Bauleitplanung der Stadt Neu-Anspach

Vorhabenbezogener Bebauungsplan „Pflegercampus Kleeblatt“

Umweltrelevante Stellungnahmen

Abwasserverband Oberes Usatal
Bauleitplanung der Stadt Neu-Anspach – Vorhabenbezogener Bebauungsplan „Pflegecampus Kleeblatt“ – Vorentwurf/ Änderung des vorhabenbezogenen Bebauungsplans „Nahversorgung EDEKA und Gewerbegebiet In der US (2020)“
Hier: Stellungnahme

Abbildung 1: Ausschnitt aus dem vorhabenbezogenen Bebauungsplan "Pflegecampus Kleeblatt", Neu-Anspach [1]

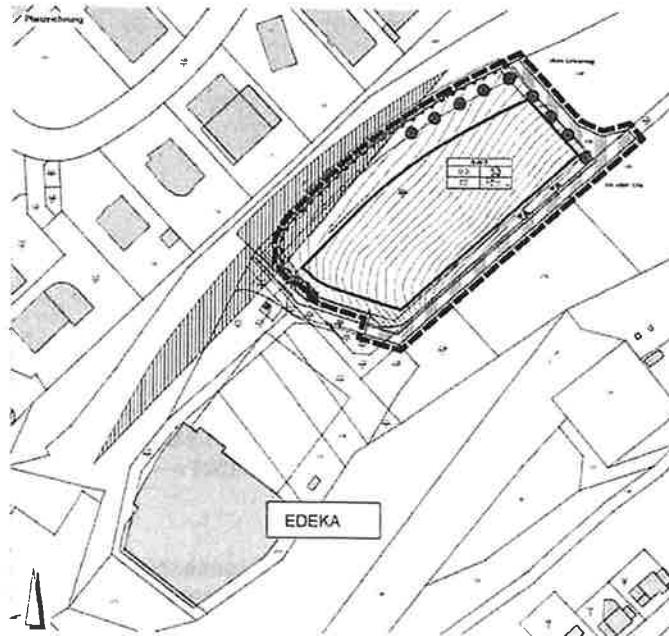
- ⇒ Wir empfehlen, das Schmutzwasser großräumig gesehen an den Verbandssammler nach dem RÜB B06, Stabelsteiner Weg anzuschließen.

Unseres Kenntnisstands nach wurde bereits für die Schmutzwasserabflüsse des EDEKA-Marktes ein die Usa unterquerender Kanal hergestellt, der nach dem RÜB B06 an den Verbandssammler anschließt.

- ⇒ Es bietet sich daher an, das Schmutzwasser des Pflegecampus an diesen Schmutzwasserkanal anzuschließen. Die hydraulischen Randbedingungen dieses Kanals sind im Zuge der Entwässerungsplanung zu prüfen.
- ⇒ Für die Kläranlage und die nachfolgende Regenentlastungsanlage im Mischsystem, RÜB B07, Westerfeld bedeutet dies aufgrund der Anzahl an Wohneinheiten eine nicht unerhebliche zusätzlich stoffliche Belastung. Im Zuge der weiteren Entwässerungsplanung ist der Schmutzwasserabfluss abzuschätzen und dem Abwasserverband Oberes Usatal mitzuteilen.

Abbildung 2: Ausschnitt aus dem Übersichtslageplan der Schmutzfrachtberechnung 2022 „Einzugsgebiete und Sonderbauwerke, Prognose-Zustand“ [2]

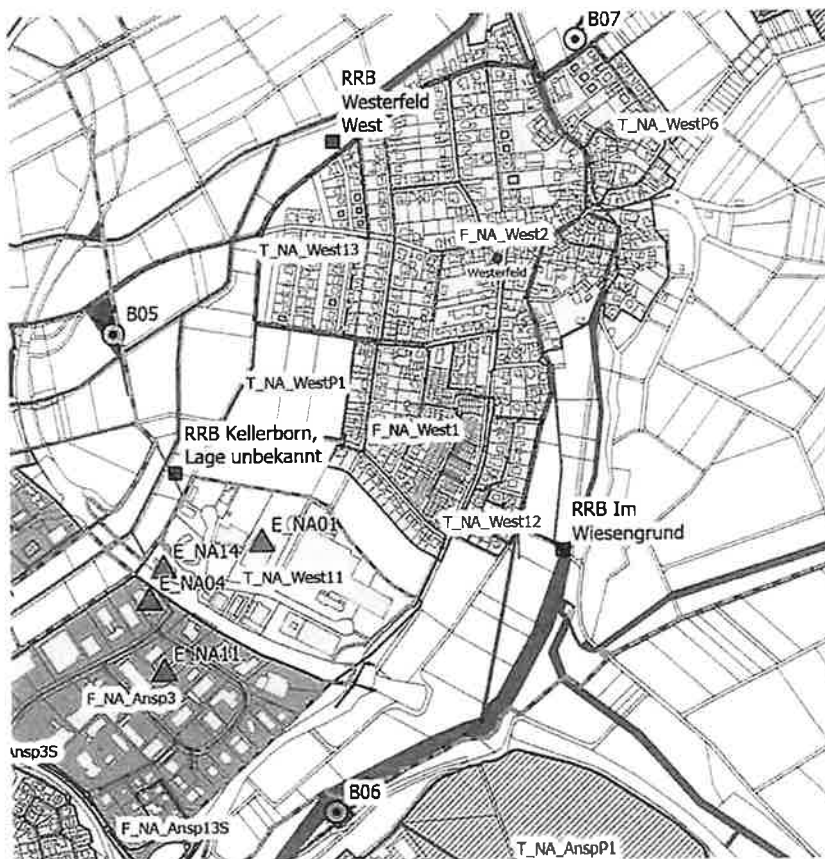
Wir nehmen an, dass hier auf die inzwischen nicht mehr aktuelle Schmutzfrachtberechnung aus dem Jahr 2014 von der Arbeitsgemeinschaft „Dr.-Ing.- F. Schmidt-Bregas Ingenieurgesellschaft mbH/ SYDRO Consult GmbH“ bzw. weitere darauf aufbauende Überrechnungen aus den Jahren 2018 und 2019 Bezug genommen wird. Seit 2022 liegt eine neue Schmutzfrachtberechnung vor [2], die mit dem RP Darmstadt abgestimmt worden ist.

- ⇒ Wir bitten im weiteren Verfahren dies oben aufgeführte Formulierung, die sich auf eine älteren Planungsstand (Gewerbegebiet) und auf eine veraltete Schmutzfrachtberechnung bezieht, rauszunehmen.
- ⇒ Es sollte auf die neue Schmutzfrachtberechnung Bezug genommen werden, sofern dies erforderlich ist. In der Prognose-Berechnung dieser aktuellen Schmutzfrachtberechnung 2022 ist allerdings das Bebauungsplangebiet nicht enthalten, sondern lediglich Gebiete, die im Stadtentwicklungskonzept Neu-Anspach, Perspektiven 2040 enthalten sind.

Sofern der Schmutzwasserabfluss der geplanten Wohn- und Pflegeeinrichtung an den Verbandssammler nach dem RÜB B06 angeschlossen wird, hat dies Auswirkungen auf die Entlastung des RÜB B07, Westerfeld. Die im Rahmen der SMUSI errechnete CSB-Entlastungsfracht in der Sanierungsberechnung beträgt beim Regenüberlaufbecken B07, Westerfeld 248 kg/(ha*a) und liegt damit unter dem Grenzwert von 250 kg/(ha*a) [3]. In dieser Sanierungsberechnung für den Prognosezustand ist zwar das hier betrachtete Baugebiet (Pflegecampus) nicht enthalten, aber es wurden eine Vielzahl anderer Neubaugebiete im oberhalb liegenden Gebiet (z.B. T_NA_AnspP1, GG. Wenzelholz/ T_NA_AnspP2, WG Hinterm Stabelstein/ Wenzelholz) sowie eine Änderung des Drosselabflusses am RÜB B07 berücksichtigt.
